เอกสารประกอบการพิจารณา วาระที่ 4.4

โครงการซีนทรัล เพสติวัล ภูเก็ต  
ตำบลวิชิต อำเภอเมือง จังหวัดภูเก็ต

### โครงการเข็นทรัลเฟสติวัล ภูเก็ต

รูปที่ 7 แบบระบบระบายอากาศ Zone 3 และ 8

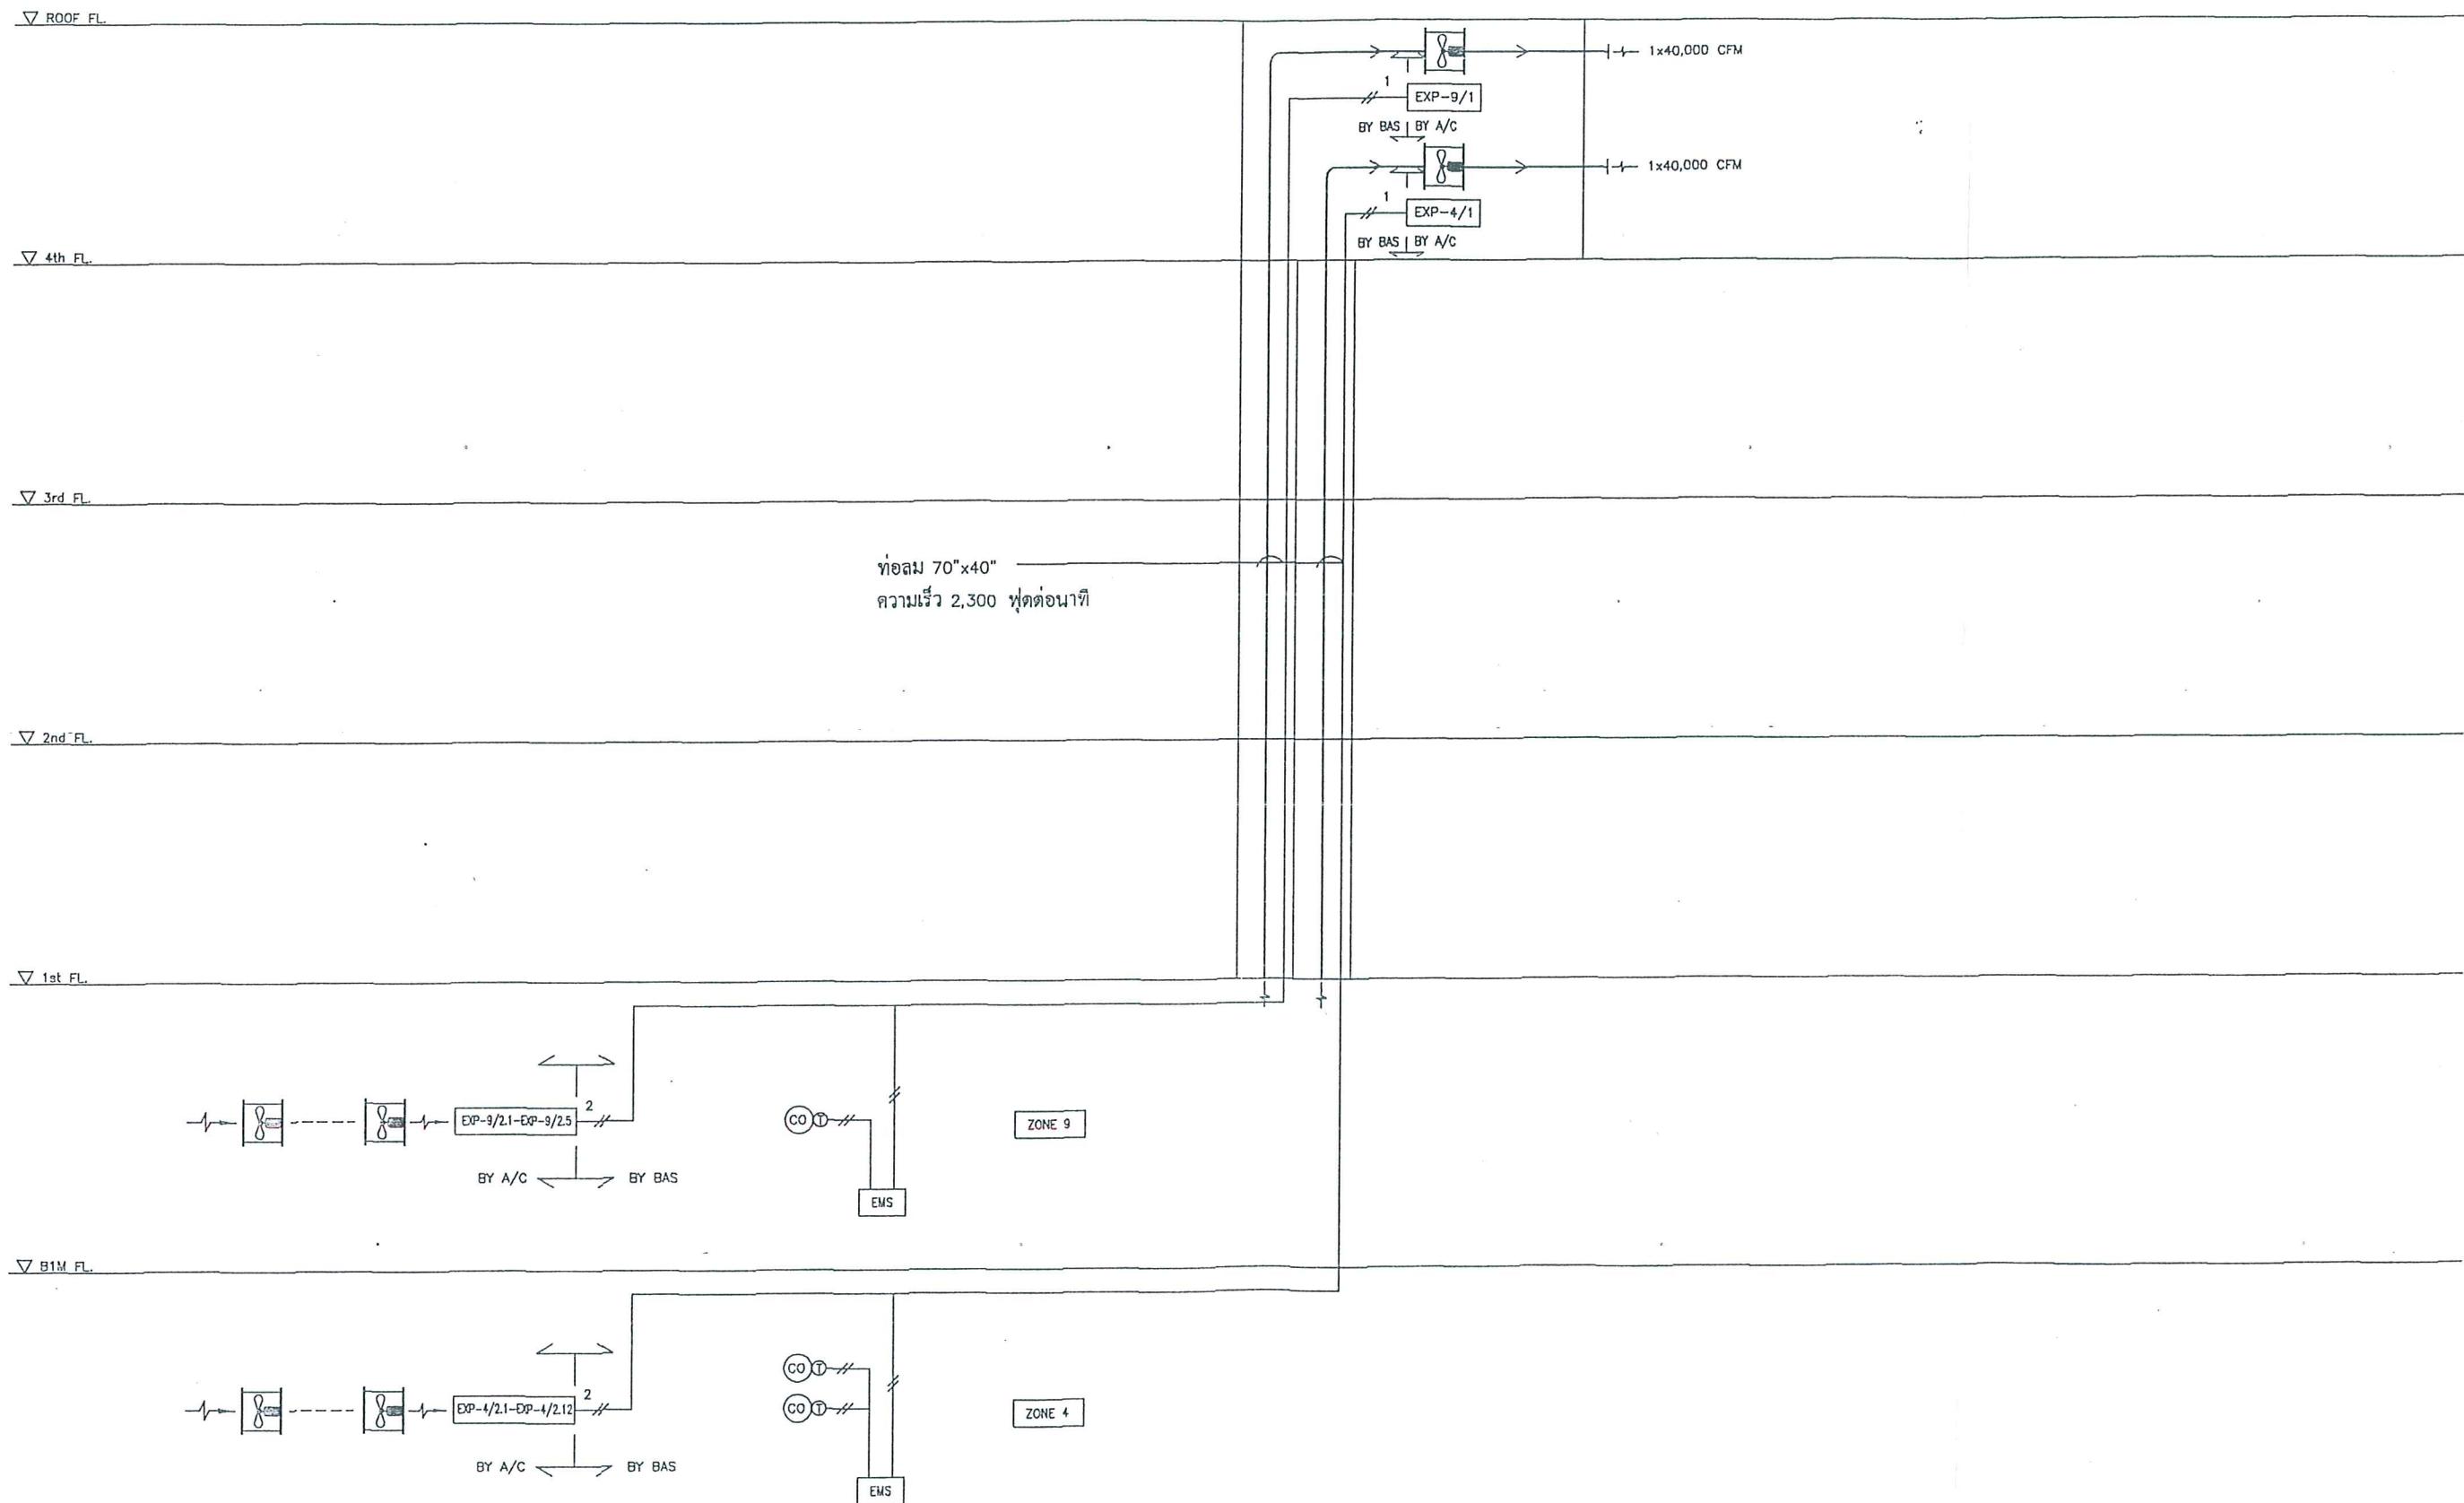
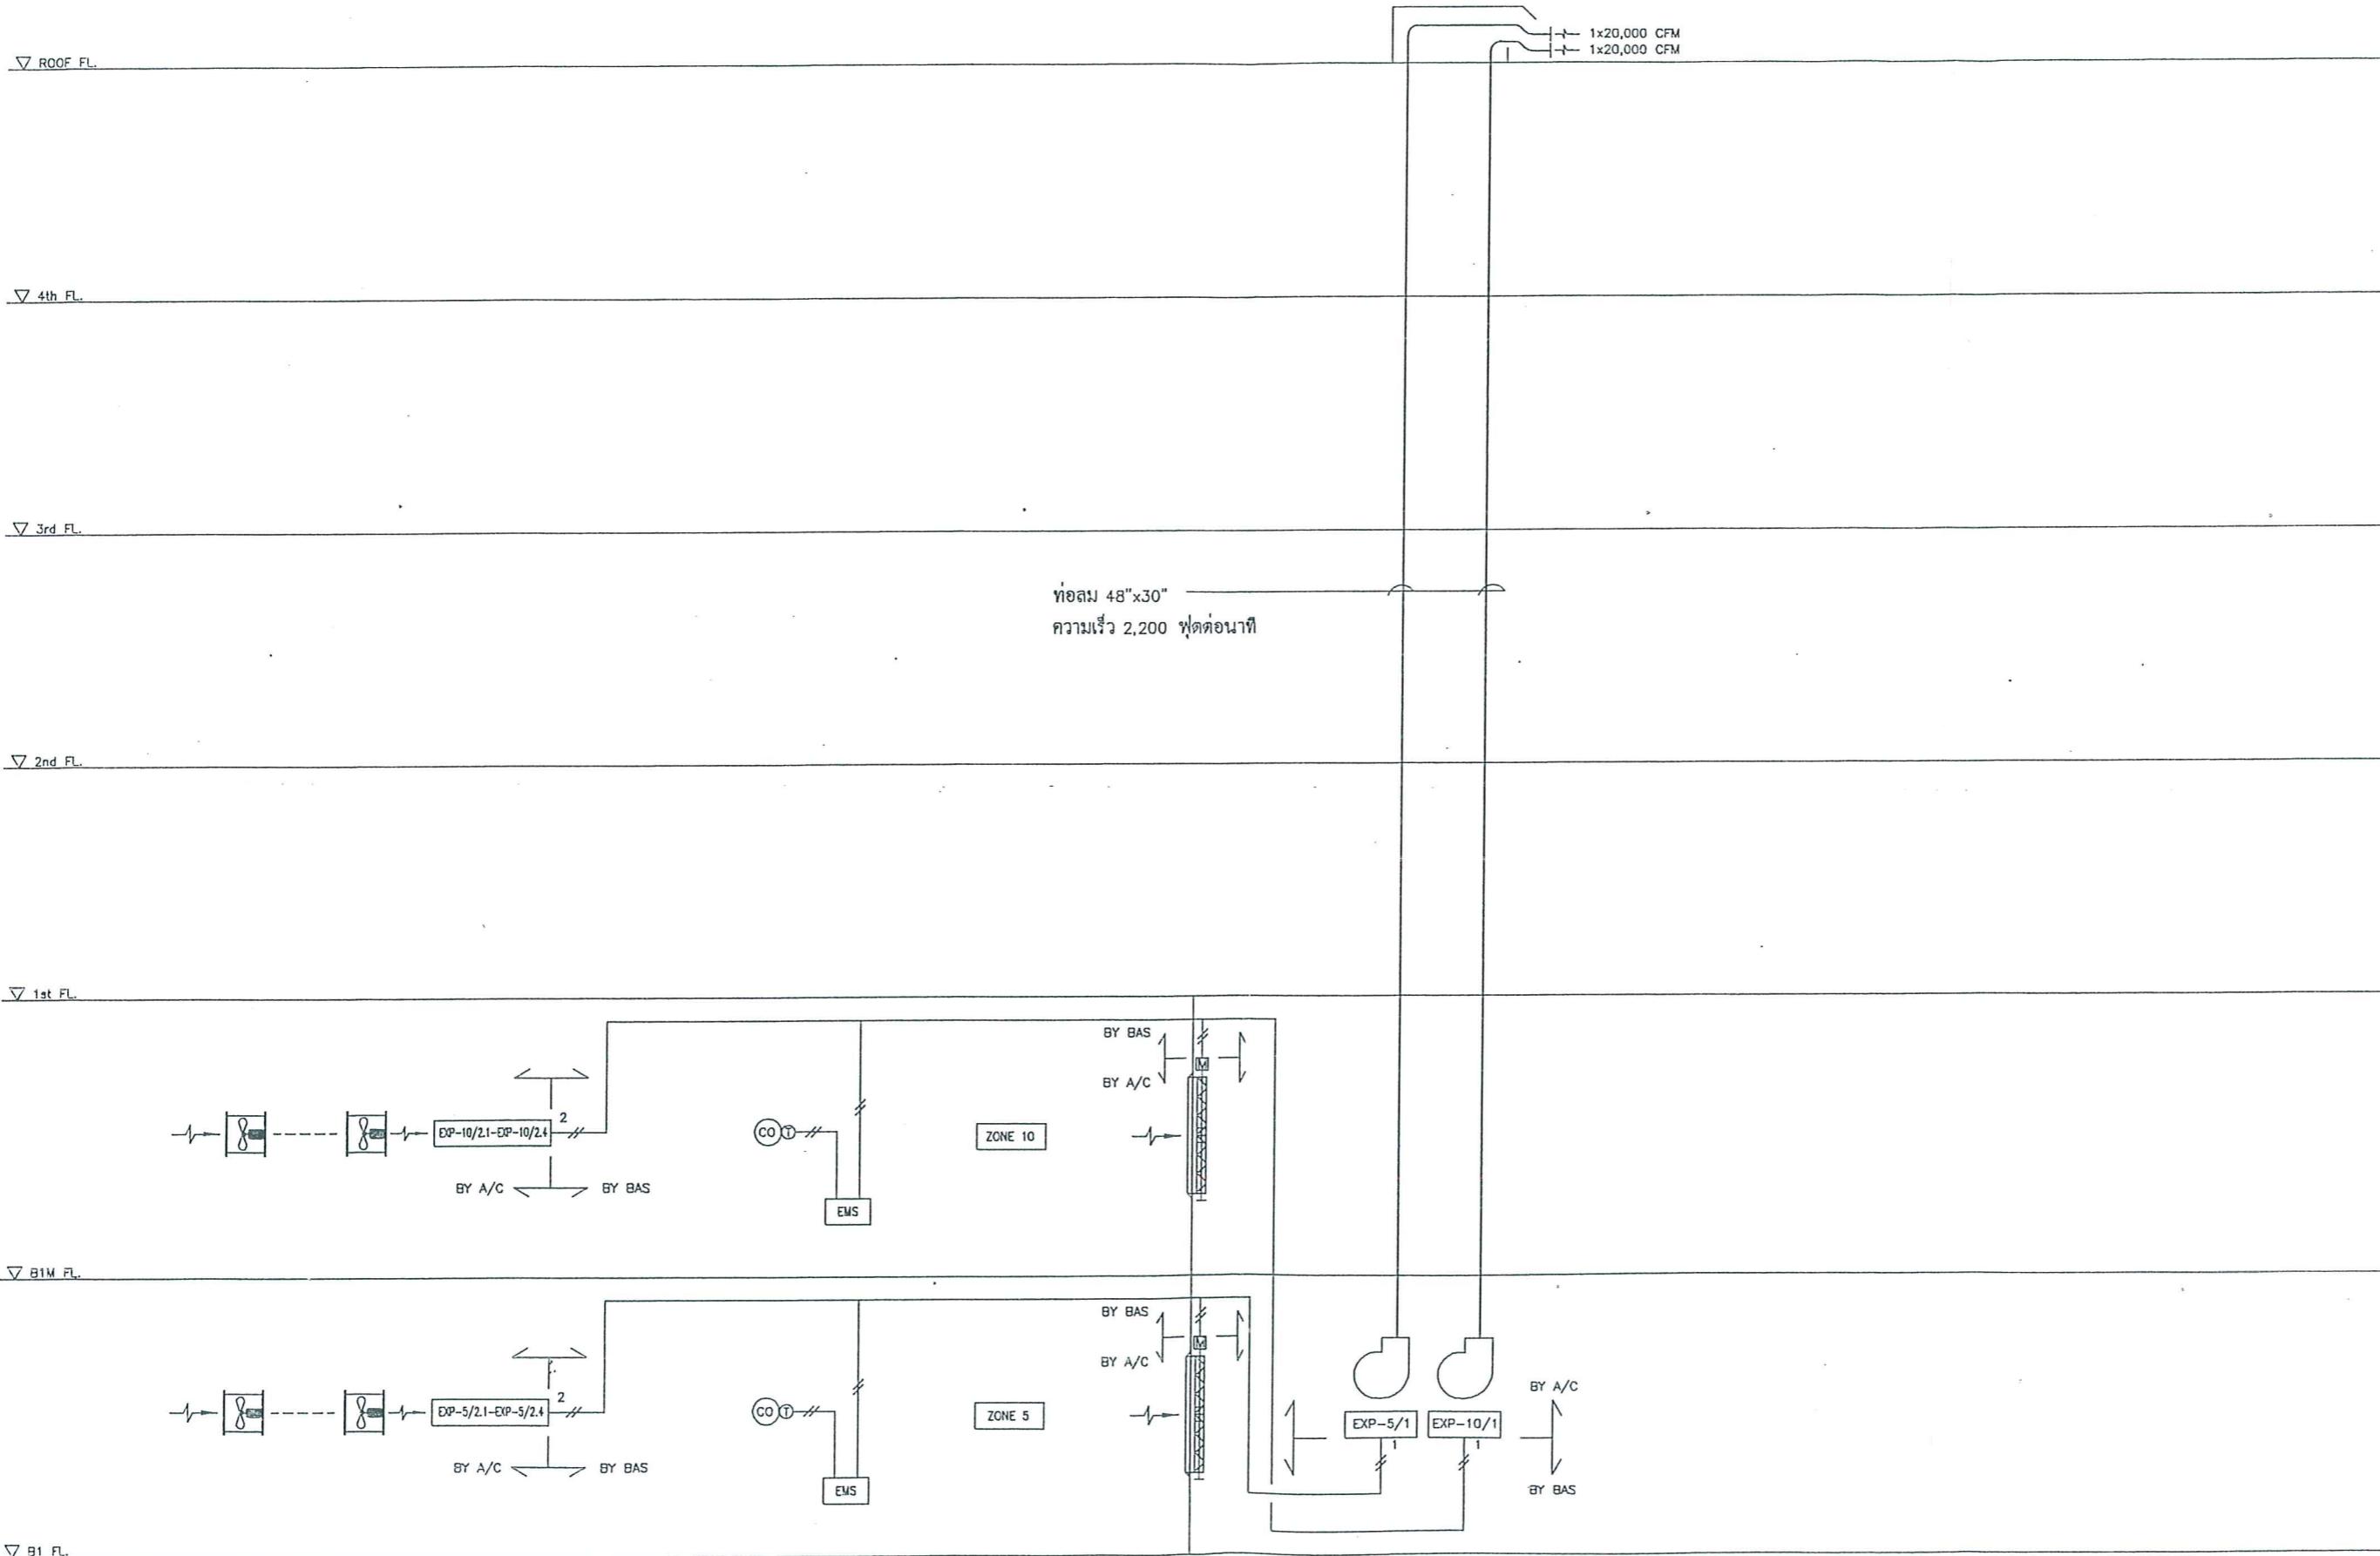
3. ให้บททวนความเหมาะสมในการนำพื้นที่สำนักงาน (จำนวน 484 ตร.ม.) มาอยู่ภายในพื้นที่จอดรถ (ชั้น B1M) พร้อมแสดงรายละเอียดของระบบระบายน้ำอากาศของโครงการ เปรียบเทียบก่อนและหลังการขอเปลี่ยนแปลง รวมทั้งประเมินผลกระทบจากผลกระทบพิษทางอากาศ ผู้居住องและโควิดวันที่อาจเพิ่มมากขึ้น เมื่อโครงการเพิ่มพื้นที่ใช้สอย และเสนอมาตรการป้องกันและแก้ไขผลกระทบดังกล่าว

เมื่อพิจารณาจากระบบระบายอากาศของโครงการ ซึ่งได้ติดตั้งอุปกรณ์ตรวจจับความเข้มข้นของก๊าซคาร์บอนมอนอกไซด์ และอุปกรณ์ตรวจจับอุณหภูมิ ซึ่งส่งสัญญาณให้ระบบระบายอากาศทำงานเมื่อถึงระดับที่ตั้งไว้ โดยที่ก๊าซคาร์บอนมอนอกไซด์ตั้งค่าไว้ที่ 30 ส่วนในล้านส่วน และอุปกรณ์ตรวจจับตั้งค่าไว้ที่ 32 องศาเซลเซียส ก่อนระบายนอกออกสู่ภายนอก ติดตั้งแผ่นกรองเพื่อกรองฝุ่นและไอน้ำมัน ซึ่งระบายนอกออกสู่ภายนอกโครงการที่บริเวณชั้นที่ 2 และชั้นดาดฟ้าของโครงการ เพื่อให้ระบบทำงานได้อย่างมีประสิทธิภาพอยู่เสมอและไม่ก่อให้เกิดผลกระทบต่อบุคคลในกลุ่มเดียว จึงได้กำหนดมาตรการเพิ่มเติมดังนี้

1. หมั่นตรวจสอบและทำความสะอาดอุปกรณ์ตรวจระดับความเข้มข้นของก๊าซคาร์บอนมอนอกไซด์ และอุปกรณ์ตรวจระดับอุณหภูมิเป็นประจำทุก ๆ 6 เดือน
2. อุปกรณ์ตรวจระดับคาร์บอนมอนอกไซด์และอุปกรณ์ตรวจระดับอุณหภูมิจัดตั้งติดตั้งห่างจากตำแหน่งระบบระบายอากาศข้ามเข้า หรือข้ามอกไม่น้อยกว่า 10 เมตร
3. ทำความสะอาดหรือเปลี่ยนแผ่นกรองทุก ๆ 6 เดือน
4. ตำแหน่งระบบระบายอากาศออกบริเวณชั้นที่ 2 จัดตั้งไม่หันทิศทางเข้าสู่ทางสัญจรหรือทางเข้าออกอาคาร และต้องห่างจากตำแหน่งดังกล่าวรวมถึงตำแหน่งอากาศเข้าอาคารไม่น้อยกว่า 5 เมตร
5. ตำแหน่งระบบระบายอากาศออก จัดตั้งไม่หันทิศทางเข้าสู่อาคารข้างเคียงหรือบุคคลในกลุ่มเดียว พิริ่งทั้งต้องติดตั้งอุปกรณ์ลดความเร็วลมบริเวณปล่องระบบ เช่น diffuser หรือ grill เป็นต้น
6. อุปกรณ์ตรวจจับที่ติดตั้งต้องได้รับการรับรองมาตรฐานที่เชื่อถือได้
7. เพื่อให้เกิดการประหยัดพลังงาน มองเตอร์ที่ใช้สำหรับพัดลมระบบระบายอากาศ จัดตั้งใช้มอเตอร์ประสิทธิภาพสูง และหมั่นดูแลรักษา\_mอเตอร์เป็นประจำทุก ๆ 6 เดือน
